改 善 箇 所 説 明 図

不具合発生箇所

（後部扉内部ハンドル～開扉用ロッド 機構）

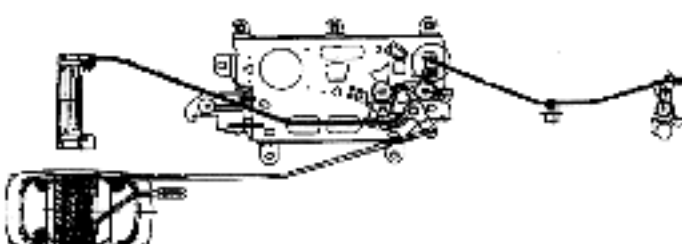
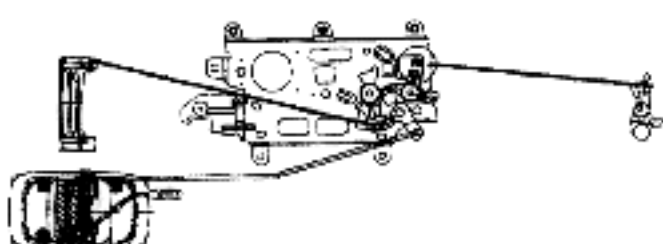
乗降口において、後部扉の取付・調整、外側ハンドル及び開扉用ロッドの形状が不適切なため、開扉操作が重い車両があり、そのままの状態で使用を続けると、当該後部扉の外側ハンドルに過大な力がかかることにより、当該ハンドルが破損し、最悪の場合、扉の開閉ができなくなるおそれがある。

全車両、当該後部扉の外側ハンドル及び開扉用ロッドを対策品と交換する。

識別：改善済車両にはクォーターパネルの後部扉ストライカー取付ボルトに黄色ペイントを塗布する。
